連続性評価の具体的プロセス(防潮堤等, 起点破碎部:H24-B8-35, ②)[A-A' 断面]

第657回審査会合  
机上配付資料1 修正後

第657回審査会合  
机上配付資料2 修正後

10. D-29~D-47破碎帯  
調査位置図

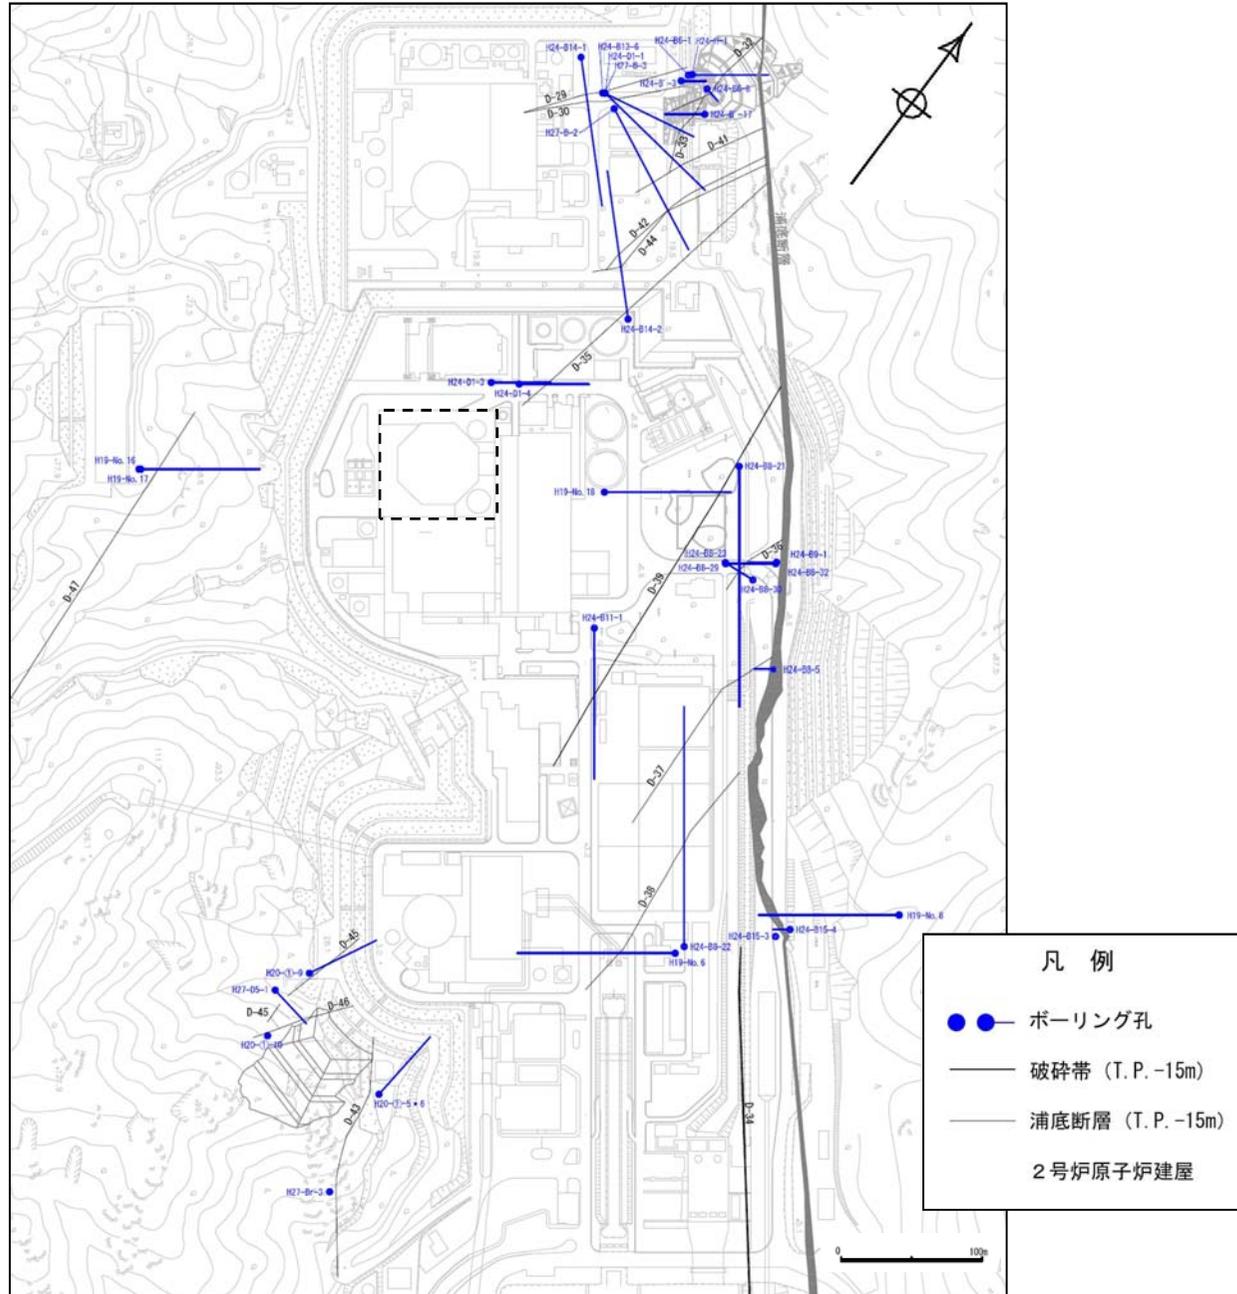
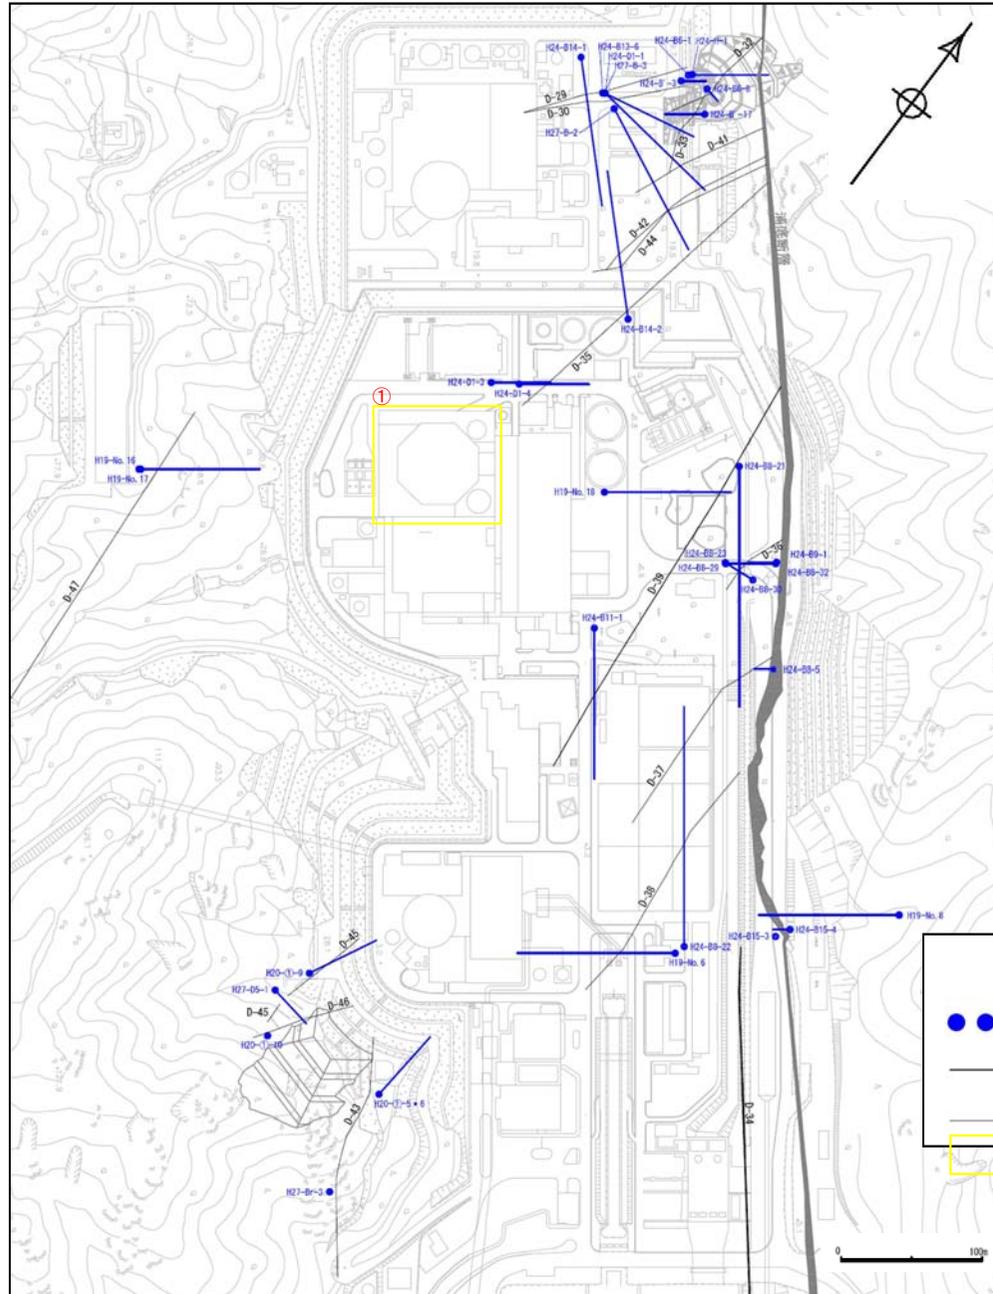
815 (分類E) ①  
調査位置図の不要な破線を消し忘れたもの。
